改善箇所説明図①

改善箇所説明図②

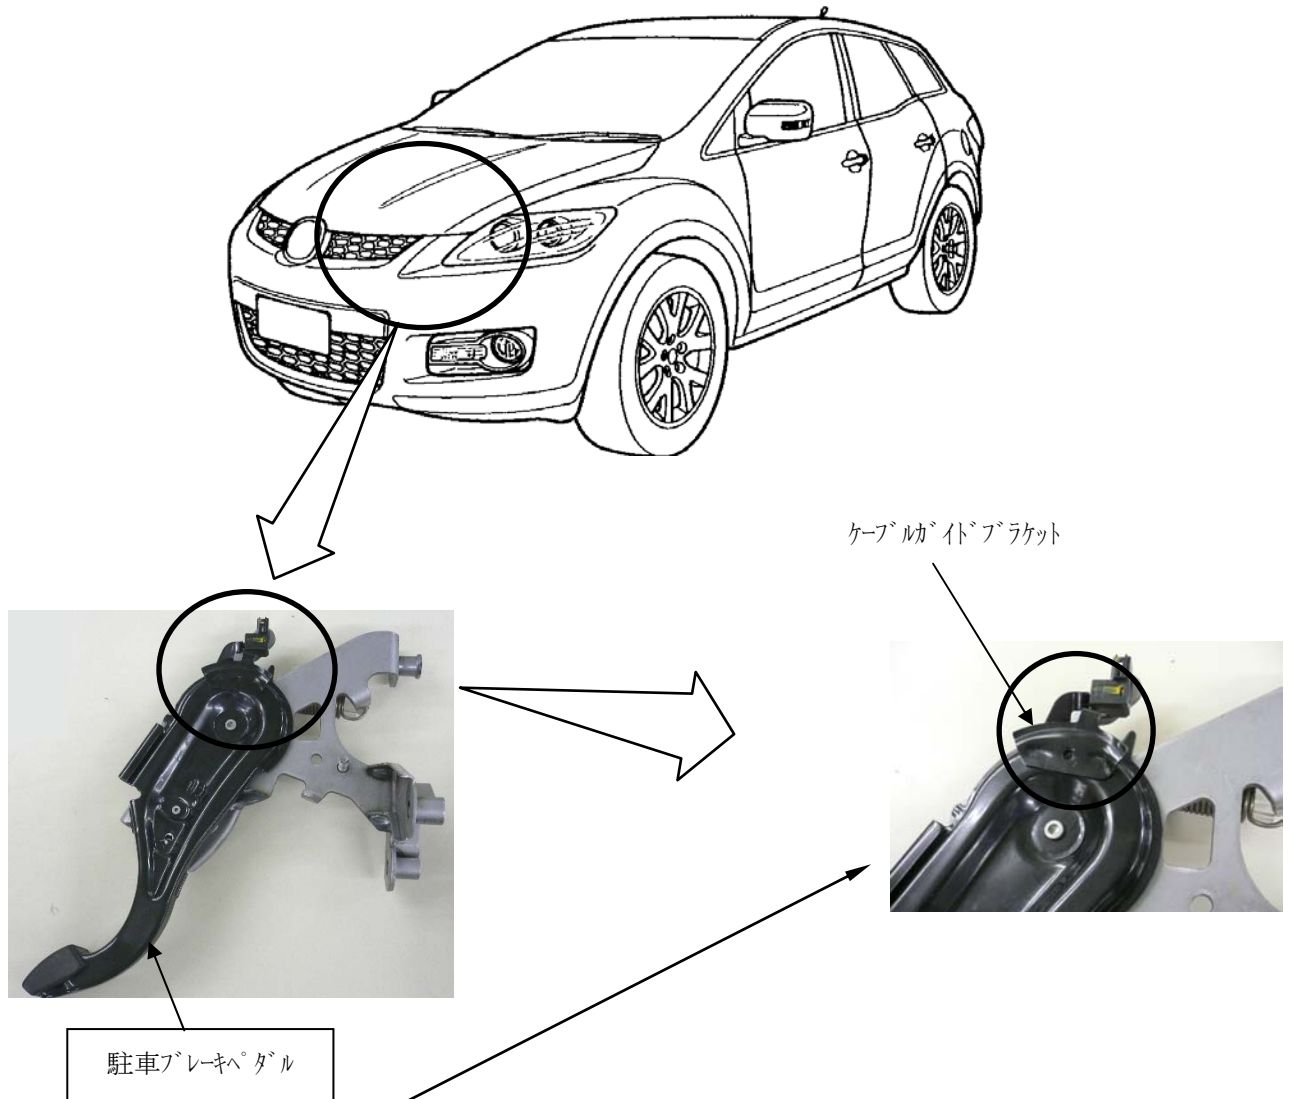
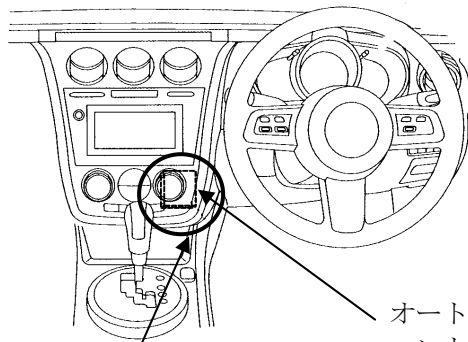
駐車ブレーキペダルのケーブルガイドブラケットの加工が不適切なものがある。そのため、ブレーキペダルを操作した際、ブラケットが変形し、駐車ブレーキペダルの踏み代が大きくなり、最悪の場合、制動力が低下するおそれがある。

全車両、駐車ブレーキペダルを対策品と交換し、パーキングケーブルに傷がある場合は、パーキングケーブルを新品と交換する。

識別：駐車ブレーキペダルに黄色ペイントを塗布する。
